TRANS/WP.29/GRSP/35
14 July 2004

ДОКЛАД РАБОЧЕЙ ГРУППЫ ПО ПАССИВНОЙ БЕЗОПАСНОСТИ (GRSP) О РАБОТЕ
ЕЕ ТРИДЦАТЬ ПЯТОЙ СЕССИИ

(3-7 мая 2004 года)

ПРЕДЛОЖЕНИЕ ПО ПРОЕКТУ ИСПРАВЛЕНИЯ 1 К ПОПРАВКАМ СЕРИИ 06
К ПРАВИЛАМ № 14
(крепления ремней безопасности)
(см. пункт 16 настоящего доклада)

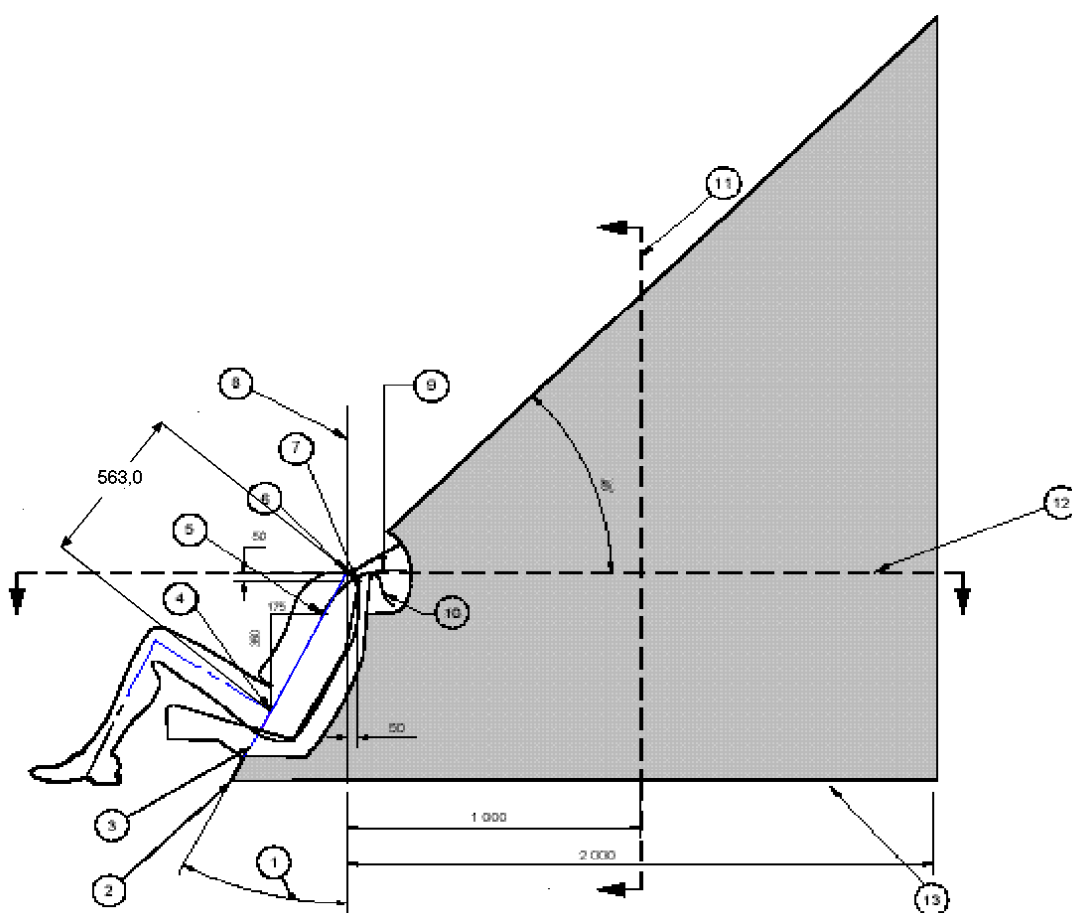
Включить новый размер (563,0 мм на рис. 6 между точкой R и точкой H,
как это указано ниже:

СХЕМА ОФИЦИАЛЬНОГО УТВЕРЖДЕНИЯ ТИПА
(СХЕМА ПОСЛЕДОВАТЕЛЬНОСТИ ОПЕРАЦИЙ ISO 9001-2000)

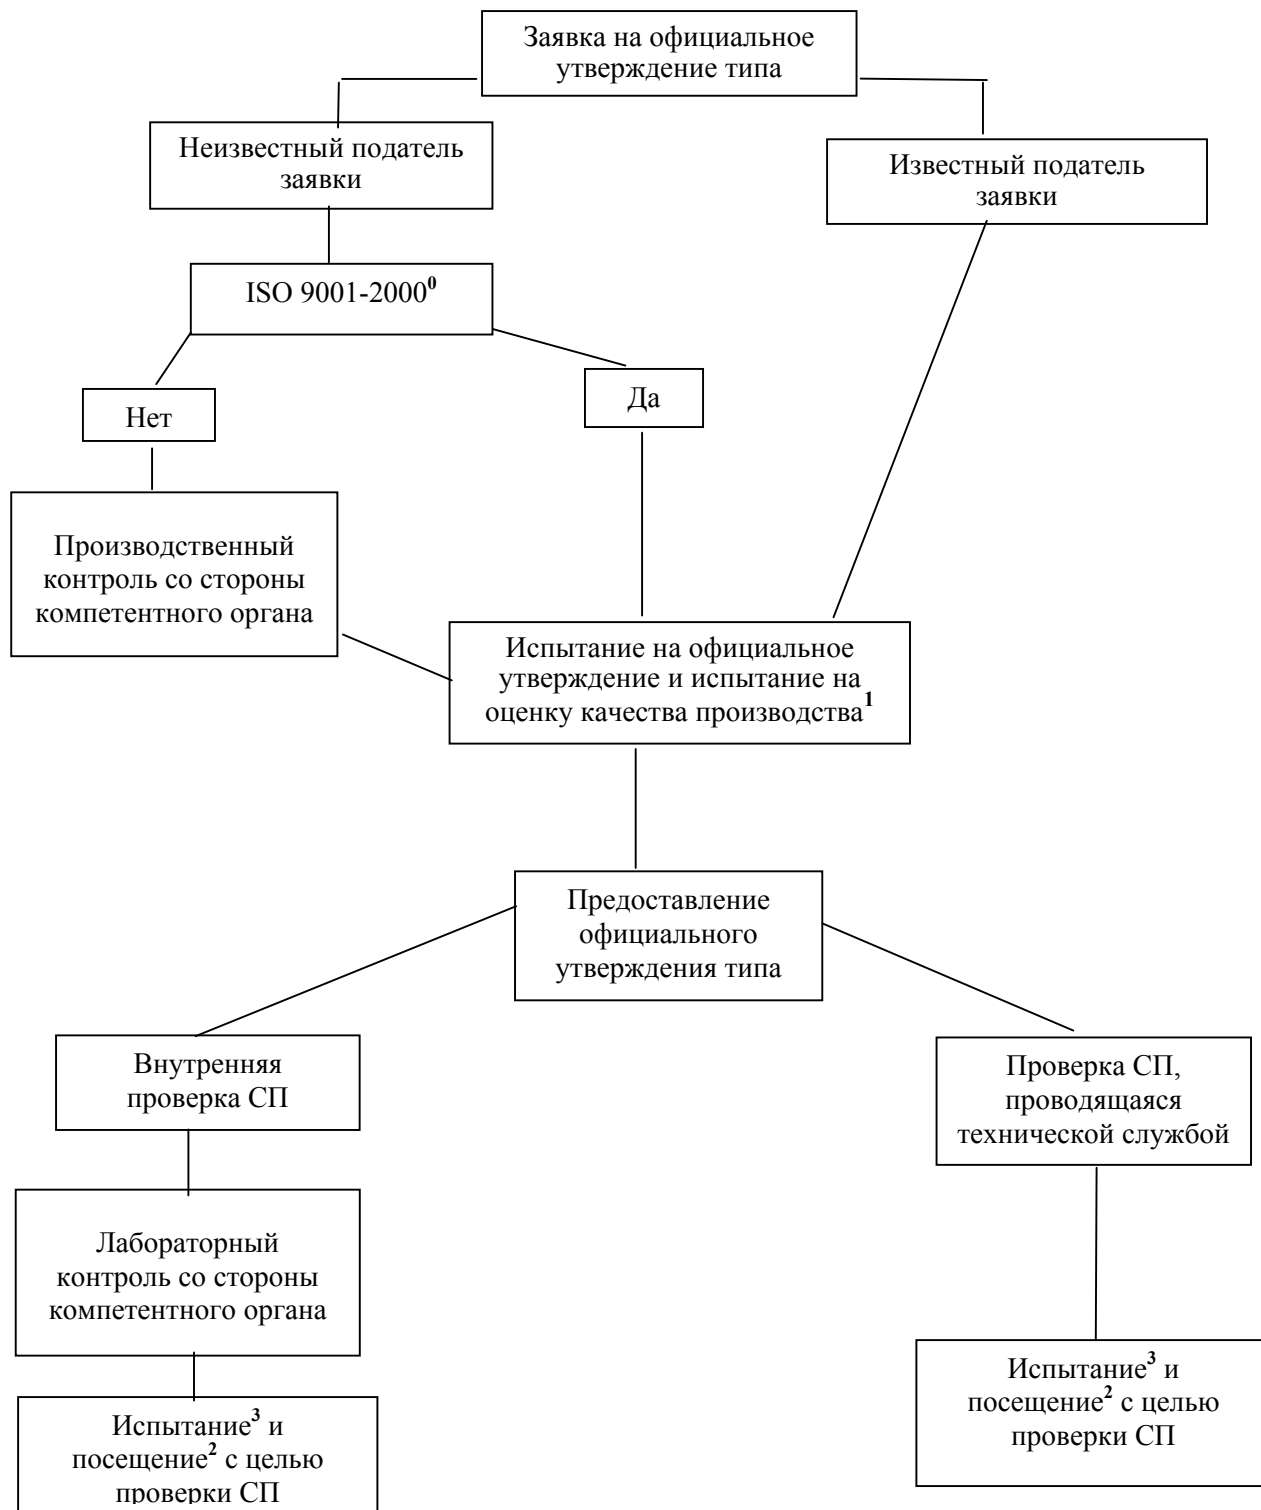
Включить новое приложение 14 следующего содержания:

"Приложение 14
